DODATEK Č. 2 KE SMLouvĚ O DíLO č. SMHB 743/2024

uzavřené dne 20. 12. 2024 podle § 2586 a násl. zákona č. 89/2012 Sb., občanský zákoník, v platném znění (dále „Občanský zákoník“) na akci Horní Branná – Valteřice, Propojení vrtu a vodojemu Sovinec

Změnový list

„HORNÍ BRANNÁ, VALTEŘICE, PROPOJENÍ VRTU A VODOJEMU SOVINEC VYJÁDRĚNÍ PROJEKTANTA A AUTORSKÉHO DOZORU K ZL1

Fotodokumentace pro ZL1

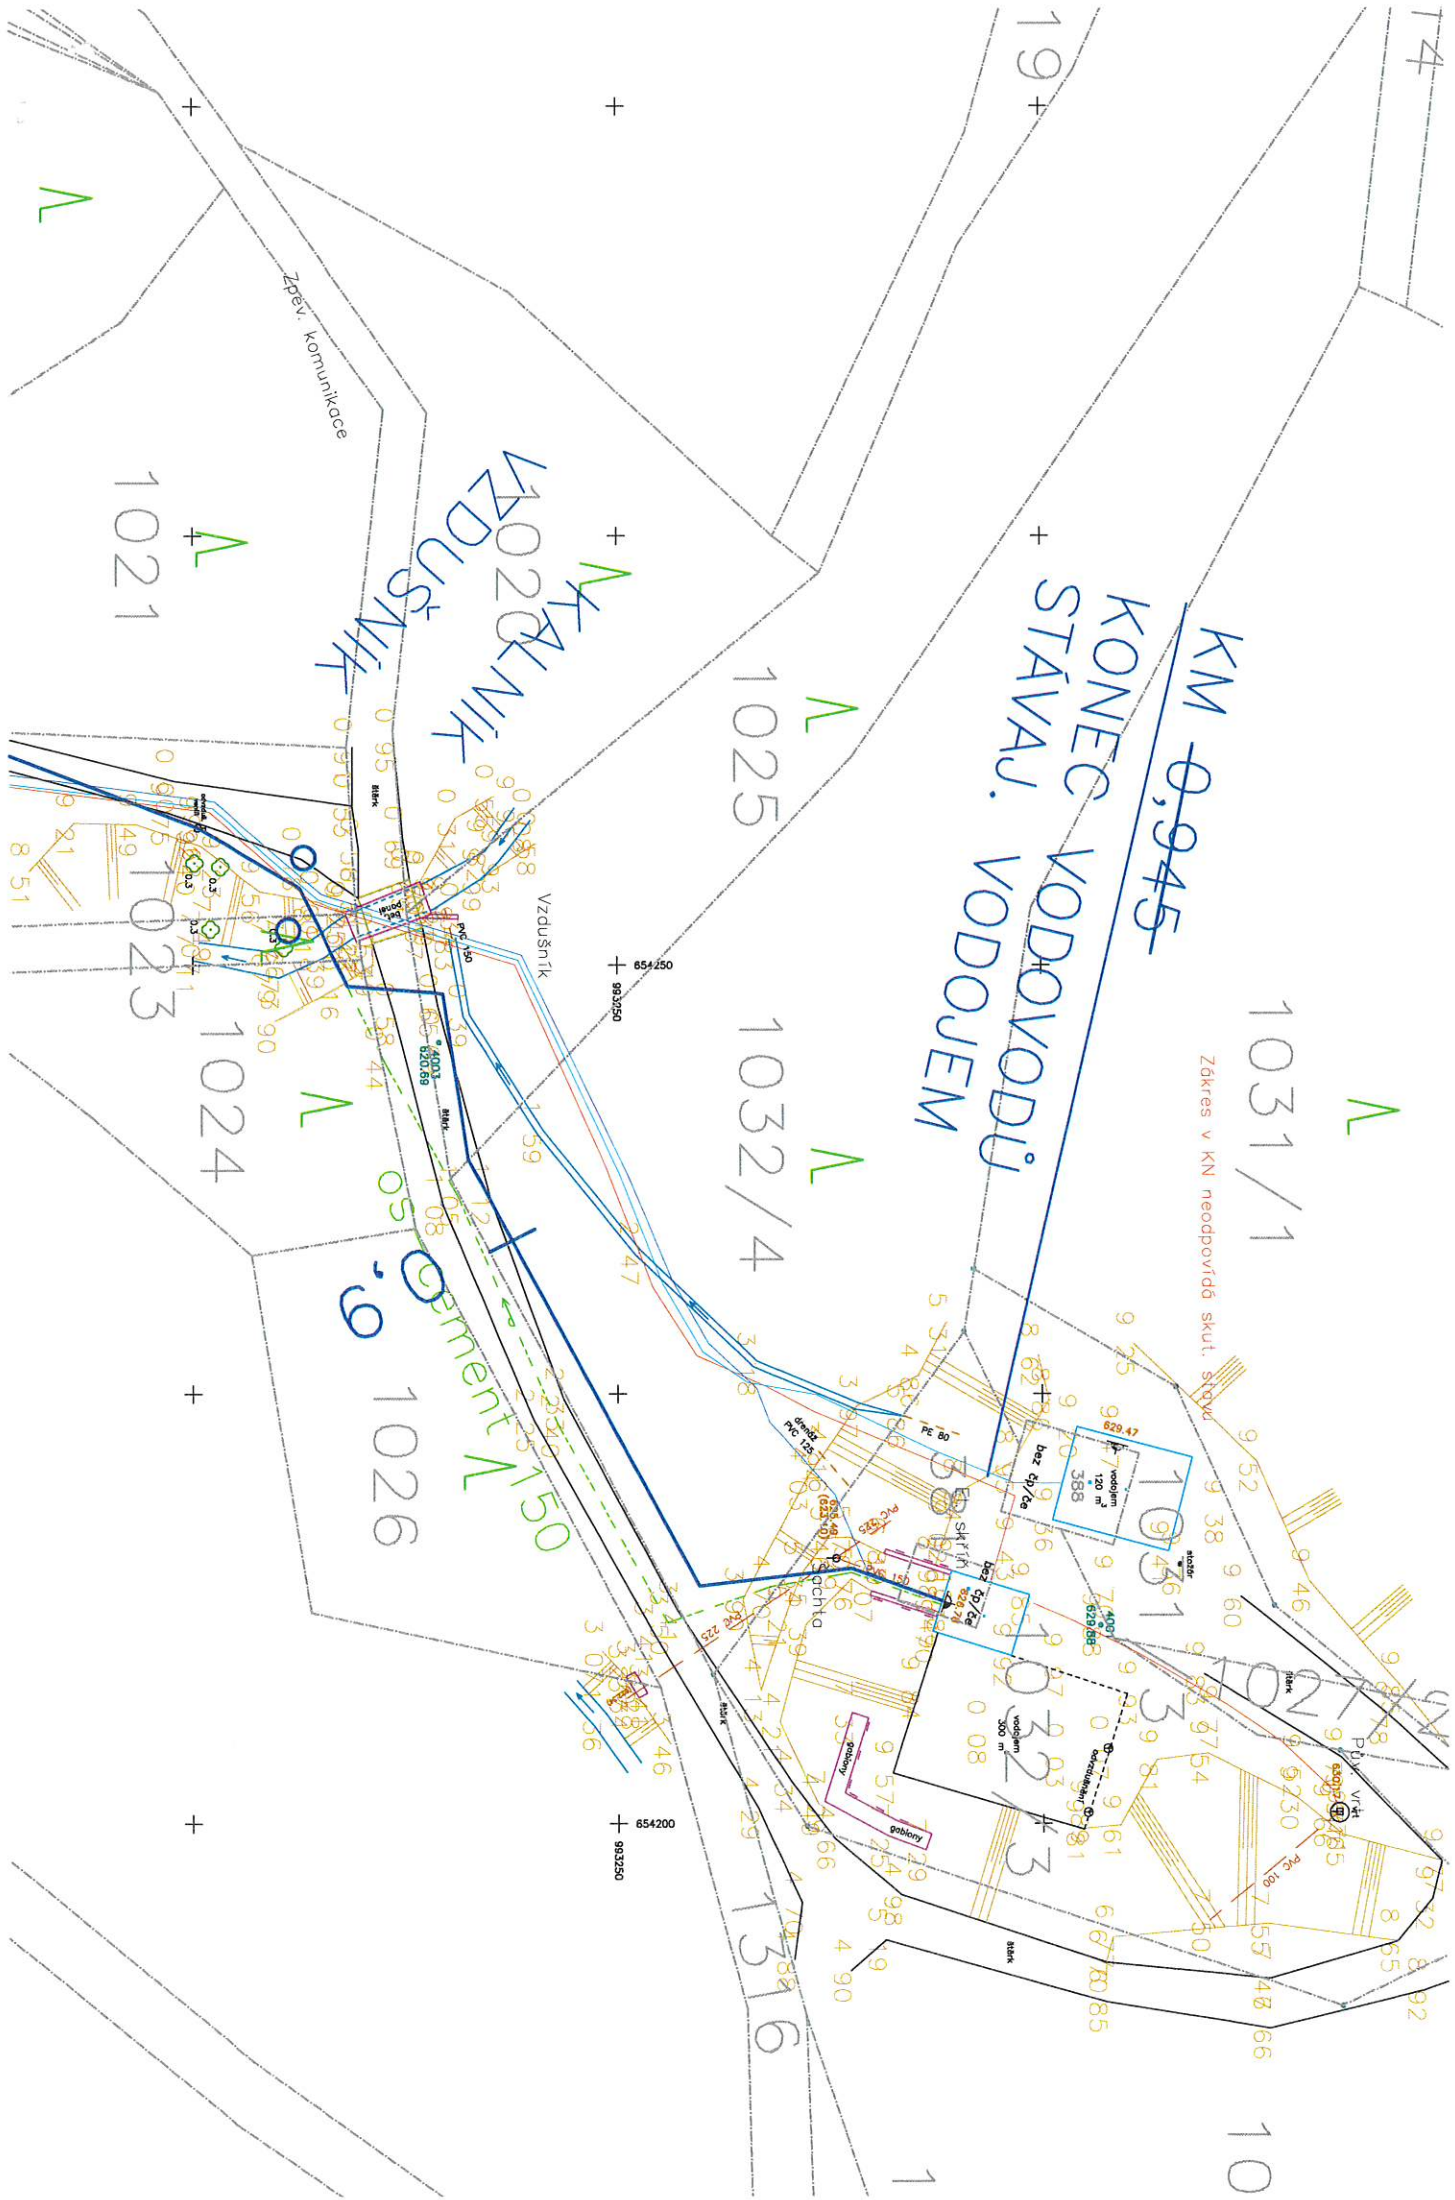
Změnový list č.1 vznikl z důvodu změny nivelety vodovodu PE160 při realizaci stavby oproti projektu. Pro prováděcí projekt bylo vyhotoveno geodetické zaměření s trasou zakreslenou podle údajů správce vodovodu. Ten však pro geodetický podklad uvedl chybnou trasu, která zde měla dle jeho informací podcházet hlubokou vodoteč a vyžadovat odkalení. Proto byla v projektu stavby navržena odbočka s odkalením a sekčním šoupětem.

Sondážemi pro nalezení staré trasy před hloubením samotné rýhy však byla zjištěna odchylná poloha skutečného podchodu potoka a cesty pod vodojemem. Skutečná trasa vede o cca 3m severněji, byla zakrytá panelem a její niveleta odkalení nevyžaduje. Proto bylo po dohodě s provozovatelem v projektu navržené odkalení zrušeno (nerealizováno). Trasa zásobního řadu PE160 vede v trvalém spádu od vodojemu, kalník by po technické i provozní stránce zcela postrádal smysl.

Vzdušník projekčně navržený v prostoru pod cestou zrušen nebyl, došlo však k jeho posunu do lomového bodu trasy nad cestu, na p.p.1025 v majetku investora. Jeho poloha je patrná ze zaměření a fotografie. Slouží pro odvzdušení trasy vodovodu při jejím plnění mimo prostor vodojemu. Jeho technické řešení zůstalo beze změny.

pohled na skutečně položenou trasu, původně
měla jít vpravo pod potokem s kalníkem

skutečné provedení trasy podle starého řadu

detail vzdušníku, v lese proveden obklad kamenem
(posunutí nad cestu, na obecní parcelu 1025)
